ODPOWIEDZI NA PYTANIA WYKONAWCÓW

dot.: postępowania o udzielenie zamówienia sektorowego w trybie przetargu nieograniczonego prowadzonego na podstawie ustawy z dnia 29 stycznia 2004 r. Prawo zamówień publicznych, którego przedmiotem jest „Budowa publicznego terminalu promowego w Porcie Gdynia”, numer sprawy: ZNU-227/27/JG/ZTR-614/11/383/PK/2018

Pytanie nr 138:

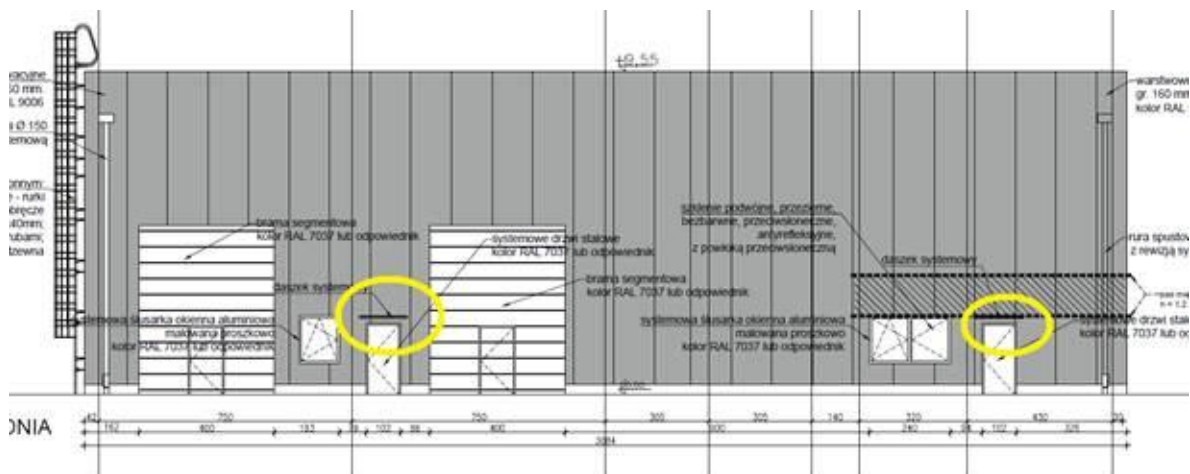
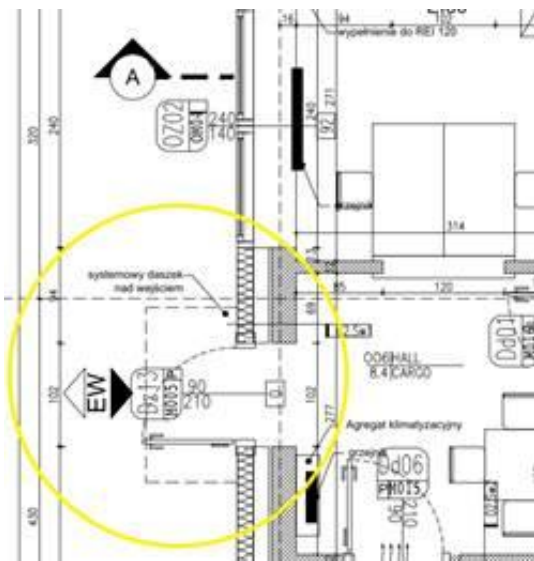
Prosimy o informację jak mają zostać wykończone słupy żelbetowe: czy jako beton architektoniczny czy tynkiem + malowanie lateksem. W Opisie Technicznym, w „Zestawieniu powierzchni wewnętrznych” wykończenie słupów żelbetowych jest jako W3-malowanie lateksem x 2, natomiast ściany żelbetowe w całym Terminalu (typ ściany Sw01) wykończone są jako beton architektoniczny.

Słupy żelbetowe należy wykończyć z standardzie betonu architektonicznego.
